EFFECTOS SOBRE EL ENTORNO URBANO Y LA
CONSTRUCTIBILIDAD DEL SUELO DEL NUEVO
PLAN REGULADOR DE SANTIAGO.

RESPUESTA AL INFORME DE LA COMISION DE URBA-
NISMO DE LA CAMARA CHILENA DE LA CONSTRUC-
CION SOBRE EL PLAN REGULADOR COMUNAL,
NOVIEMBRE, 1984.

Preparado por Jaime Valenzuela y Oscar Valenzuela,
Directores, Habitat Ltda.

Junio, 1985.

GRAFICO N° 3 : 4a y b. NUEVO PLAN REGULADOR

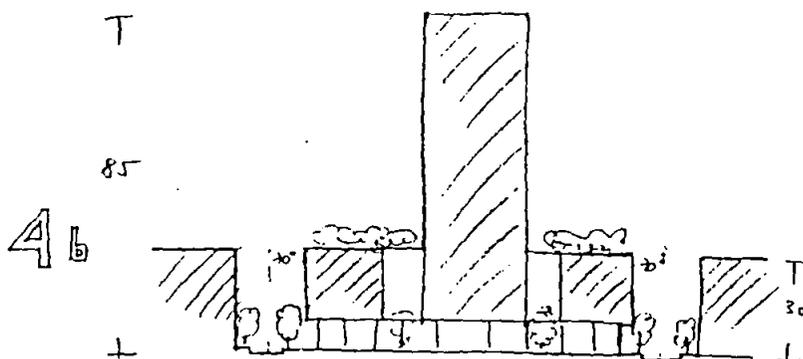
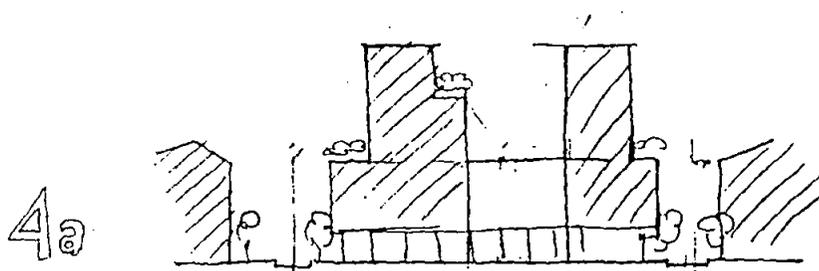
En primer lugar, los esquemas 4a y 4b del Gráfico N° 3 muestran que el interior de la manzana bajo el nuevo Plan Regulador no tiene por qué ser deteriorado. En segundo lugar, en principio en el Plan Regulador se considera que edificios aislados en el área central sólo corresponde erigirlos en terrenos realmente grandes y frente a calles anchas que lo permitan, ya que sólo en estas magnitudes se asegura que el nuevo edificio conforma un patrón urbanístico nuevo, capaz de sostenerse por sí solo sin producir caos, que es lo que sucede cuando en un área de edificación continua se permite edificios aislados en terrenos de cualquier dimensión. Las condiciones de magnitud del predio y ancho de calle para construir aisladamente en una zona de construcción continua se cumple en forma magnífica en el Seagram Building en Manhattan, que crea una plaza en Park Avenue cuya belleza y conveniencia nadie puede desconocer. Precisamente con fines como éste existen en la Ordenanza General las normas para "Conjuntos Armónicos", donde, en terrenos de más de 2.500 m². con más de 50 m. de frente y frente a calles de más de 50 m. de ancho es posible

GRAFICO N°4 . ANALISIS DE ALTURAS DEL ANEXO E DEL INFORME DE LA CAMARA.

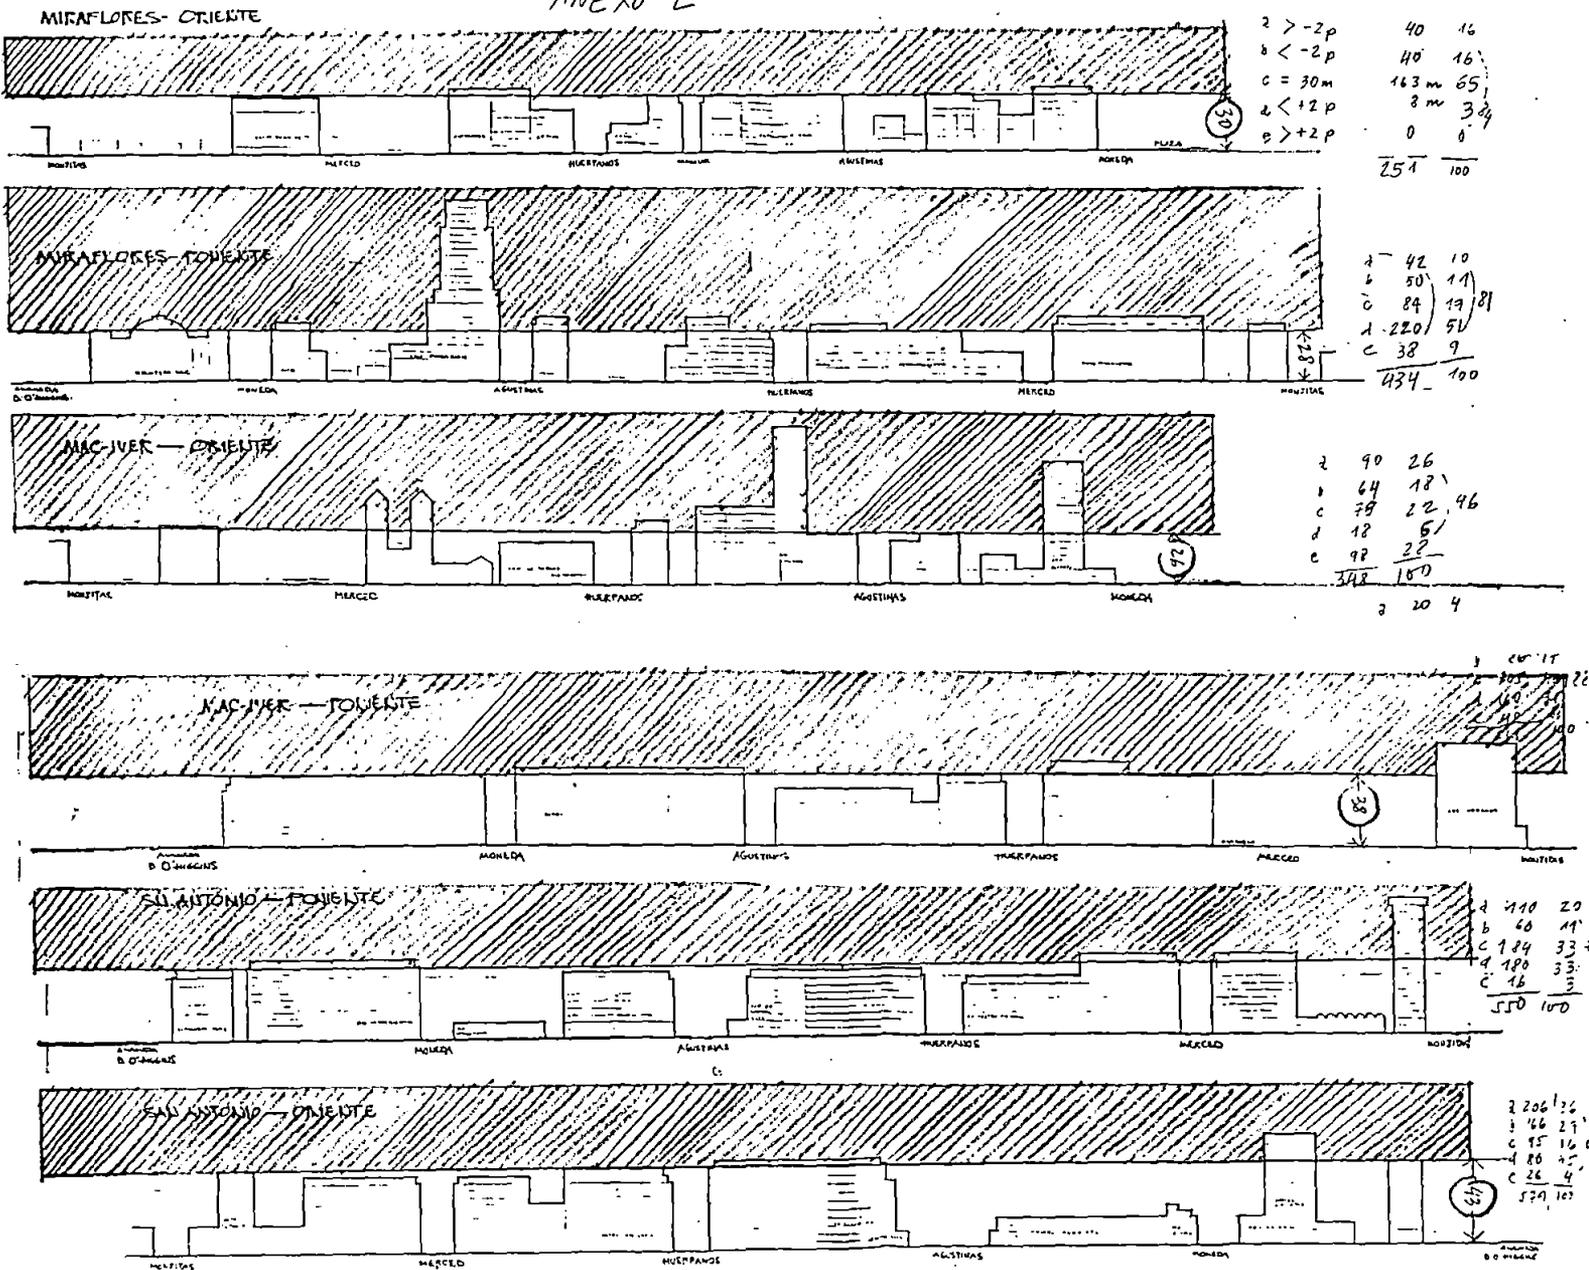
Más importante aún, el informe de la Cámara afirma que "No es efectivo que lo ya edificado en forma definitiva tenga una altura pareja. En esos mismos esquemas adjuntos se comprueba precisamente una gran diversificación de alturas". Sin embargo, analizado uno de los esquemas adjuntos (Anexo E) se constata, por el contrario, que en las calles analizadas (ver Gráfico N°4):

- a) un 73% de la longitud de las fachadas tienen una altura prácticamente igual (± 2 pisos). De éstos, cerca de la mitad (30% del total), tienen una altura idéntica (alrededor de 30 metros aproximadamente).
- b) sólo un 8% de la longitud de fachada es más alta.
- c) sólo un 19% es más baja (Ver Cuadro N° 1)

O sea, los mismos esquemas del informe de la Cámara, una vez medidos, de hecho confirman lo que precisamente pretenden negar.

GRAFICO N°7. :UBICACION DE LOS 4 CASOS DE TERRENOS ANALIZADOS POR EL INFORME DE LA CAMARA

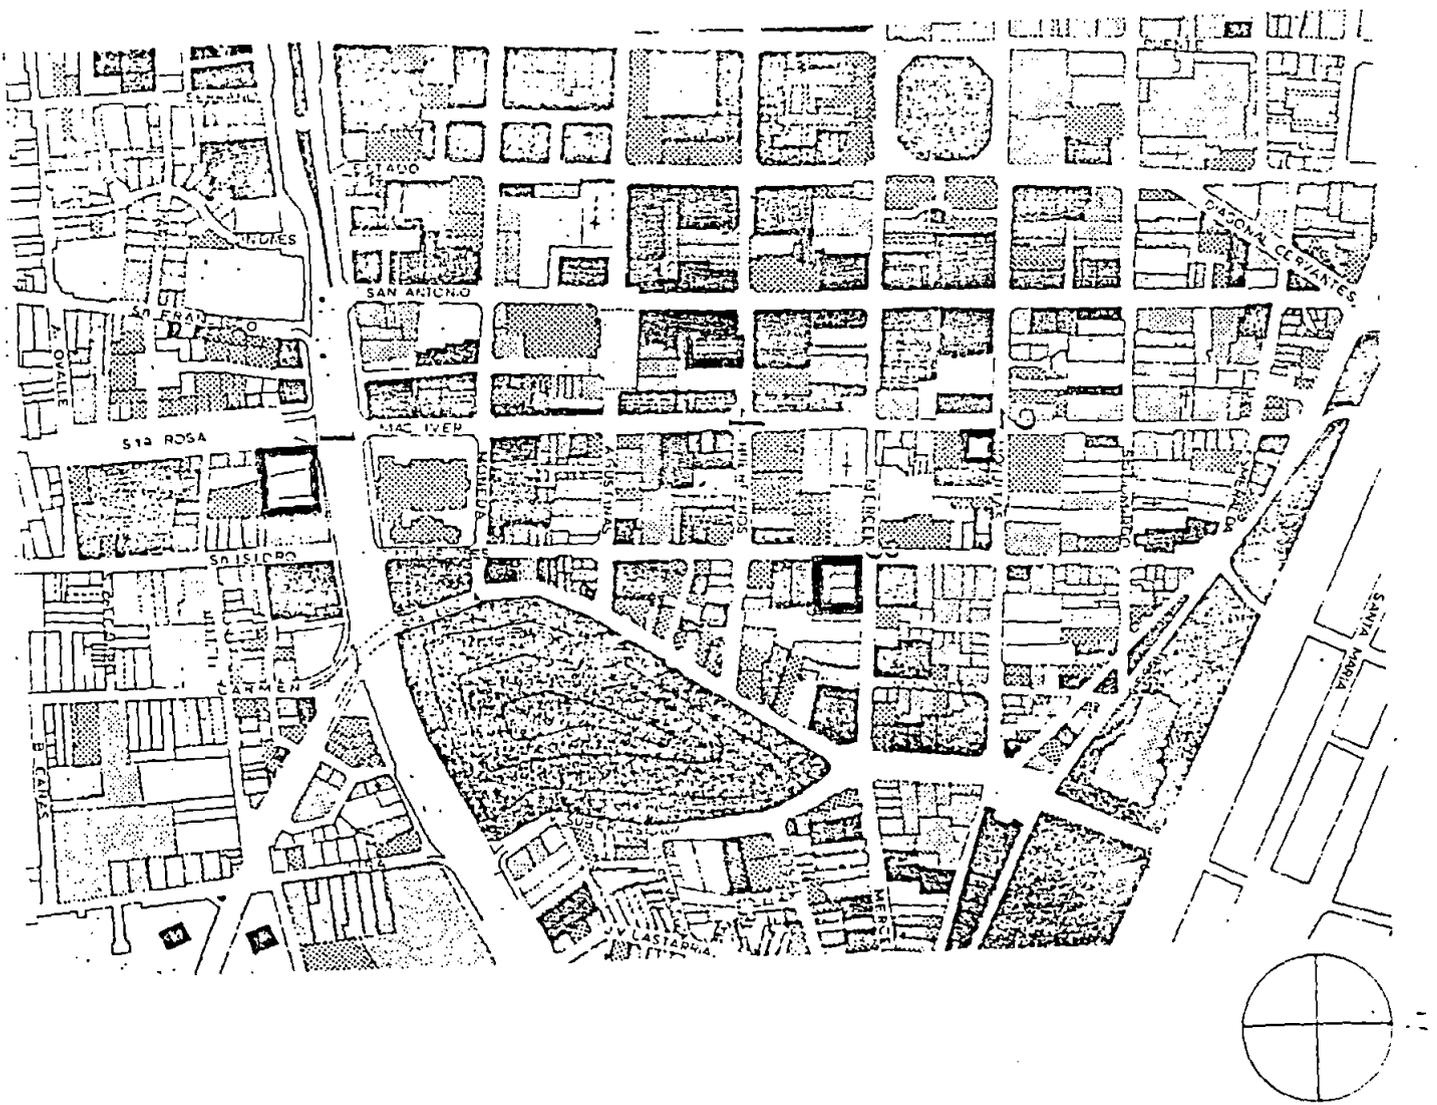
Los 4 casos analizados por el Informe de la Cámara se ubican en los alrededores del Cerro Santa Lucía (ver Gráfico N° 7) y en cada uno de ellos se analiza: 1. Volumetría y Superficie construible de acuerdo a la Ordenanza Vigente, y 2. Idem, de acuerdo a la Ordenanza propuesta, en dos variantes: una "compatible arquitectónicamente" (?) y otra no. Se analizan los lotes en abstracto, sin ubicarlos en el contexto de los edificios vecinos y sus alturas, ni de las vías contiguas y sus anchos. Sintomáticamente, todos los casos elegidos se ubican en la vereda sur, de modo de no proyectar sombra sobre la vía adyacente; pero como la norma del Artículo 17° se aplica a veredas norte y sur, indistintamente, la omisión resulta cuestionable.

GRAFICO N° 10 : CASO N°1 : ORDENANZA PROPUESTA.

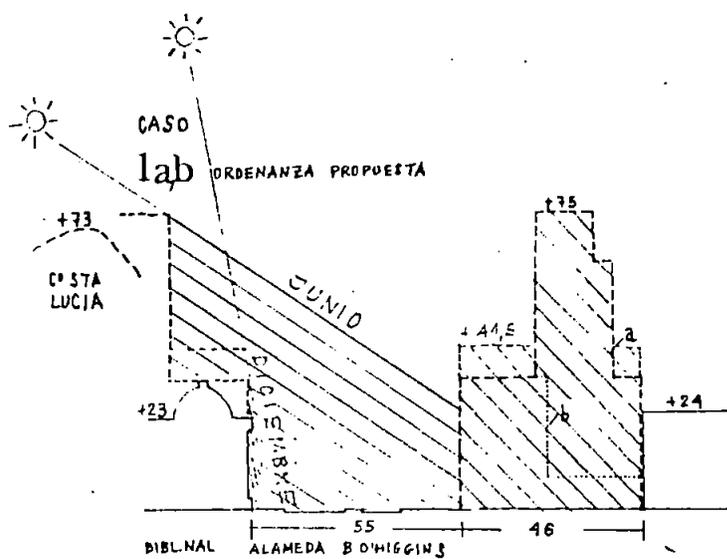
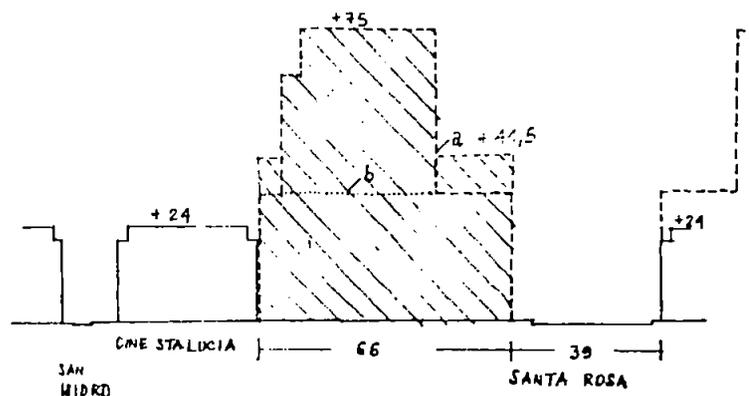
- caso a: volumen máximo posible según Informe de la Cámara (error; versión corregida aparece con línea segmentada en trazos); pero declarado sin explicación como "silueta no compatible arquitectónicamente".
- caso b: volumen declarado por el Informe de la Cámara como "compatible arquitectónicamente" (versión en línea segmentada en puntos).

GRAFICO N° 20 : COMPARACION DE LAS ALTURAS Y CONSTRUCTIBILIDAD MAXIMAS PERMITIDAS POR EL PLAN BRUNNER, LA ORDENANZA ACTUALMENTE VIGENTE Y LA ORDENANZA PROPUESTA.

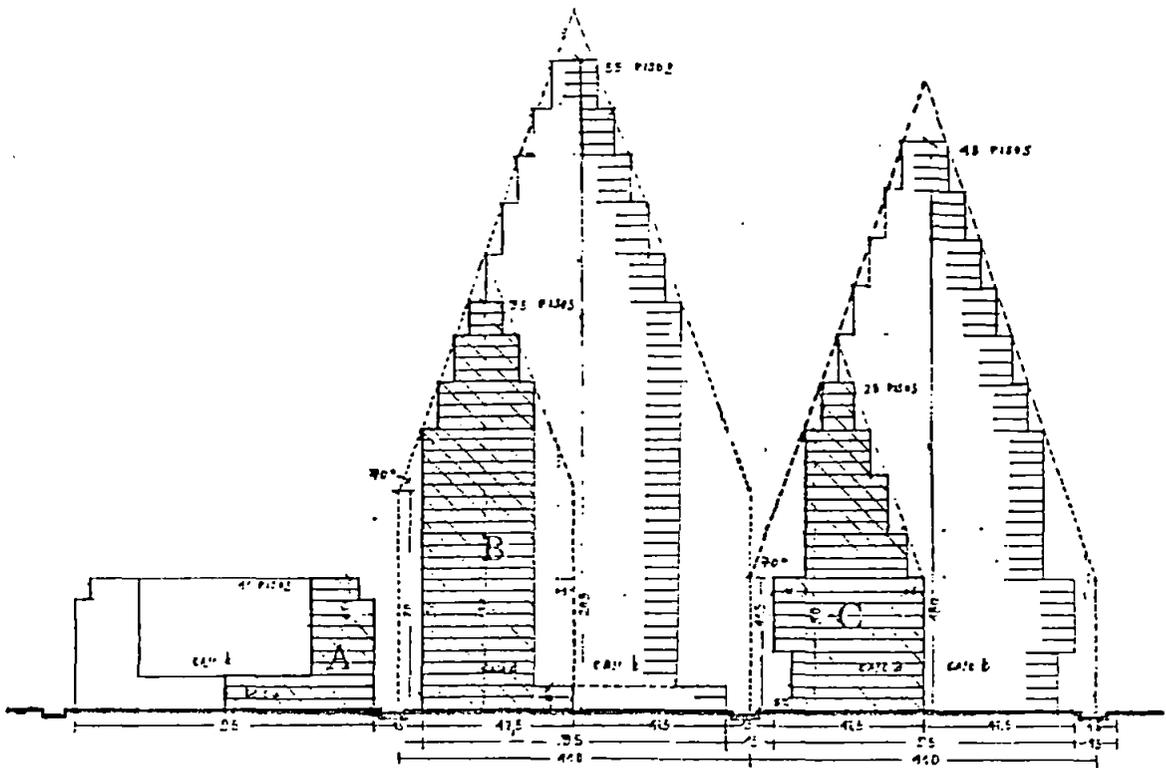
Finalmente, el Gráfico N° 20 permite comparar las alturas y constructibilidad en 3 situaciones: A. Plan Brunner (1939 - 1981); B. Actual (1981 a la fecha); y C. Propuesta.

Como se concluye, la constructibilidad y alturas posibles con el Plan Regulador propuesto no son significativamente desventajosas para el inversionista respecto a las actuales, pero en cambio sí permiten una relación más adecuada con el tejido urbano y ancho de las vías. Los esquemas presentados en los Gráficos N° 21 al 24 ilustran estas posibilidades.

GRAFICO N°26. VISION HIPOTETICA HACIA EL PONIENTE DESDE EL CERRO SANTA LUCIA DE CONSTRUIRSE LOS ACTUALES LOTES ERIAZOS O BLANDOS SEGUN EL ARTICULO 17° DE LA ORDENANZA VIGENTE DE SANTIAGO.

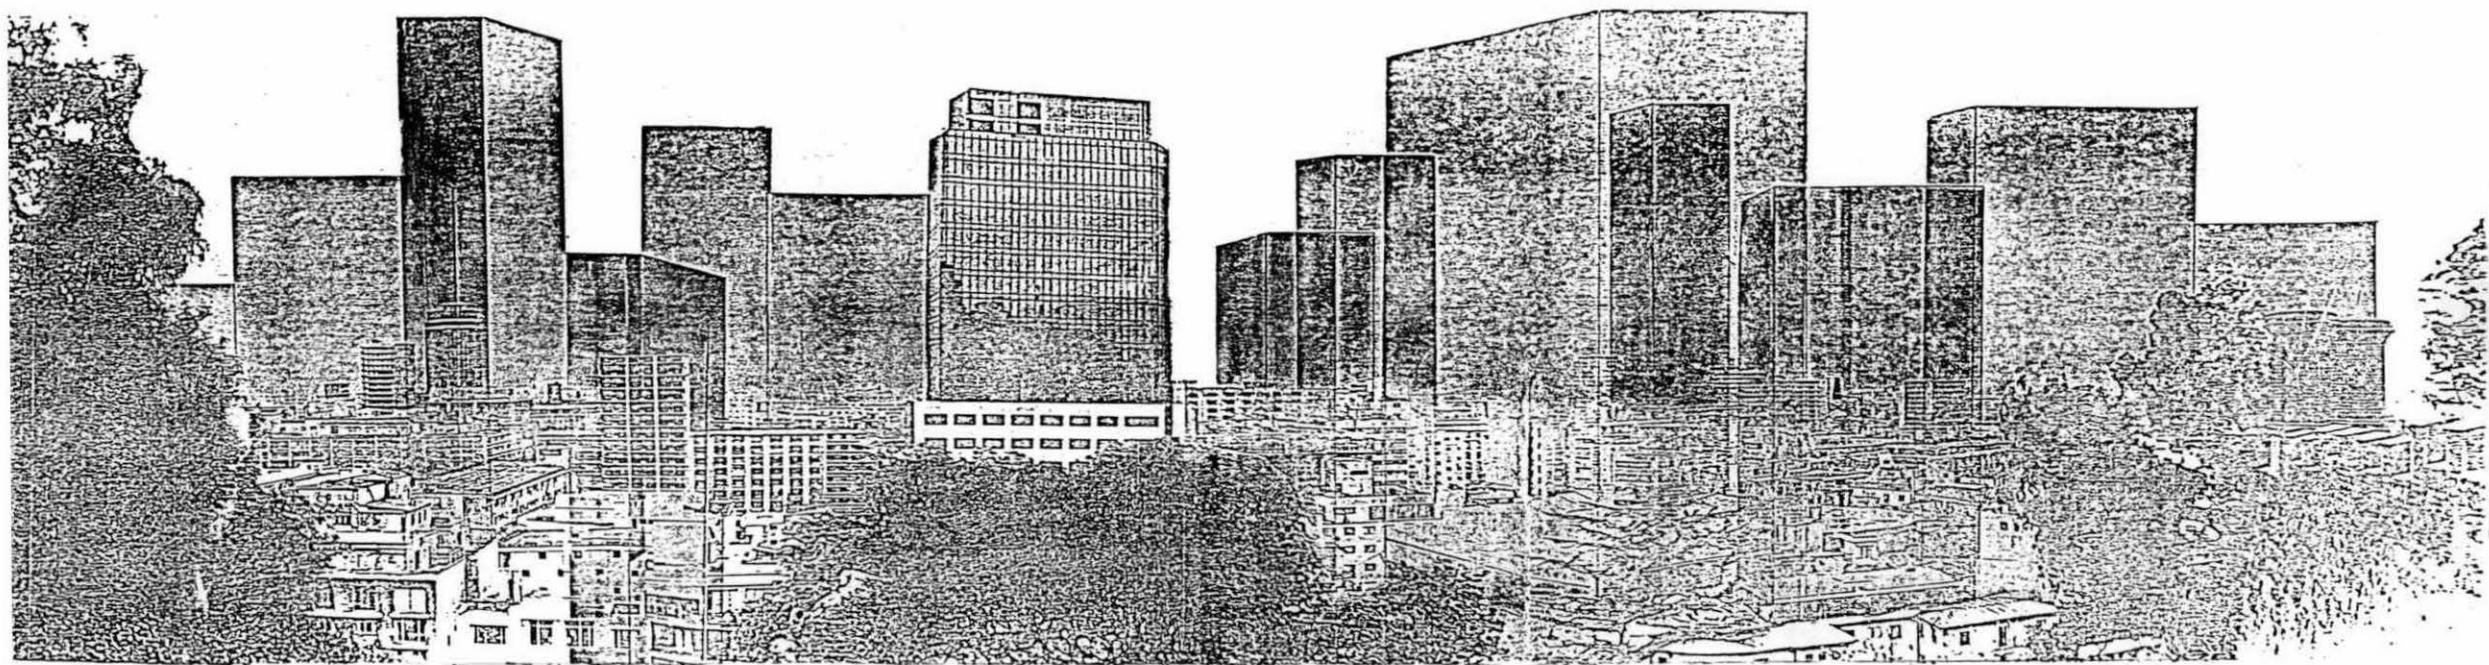
parte nor-oriental de la ciudad, hacia la cual se presenta aún como hito por las construcciones bajas y espacios despejados que hay en ese sector. Por el contrario, la vista desde el sector poniente muestra al cerro sumergido entre las torres de edificios adyacentes y es un anticipo de lo que sería la situación si se construyera con la densidad indicada en el Gráfico N° 26.
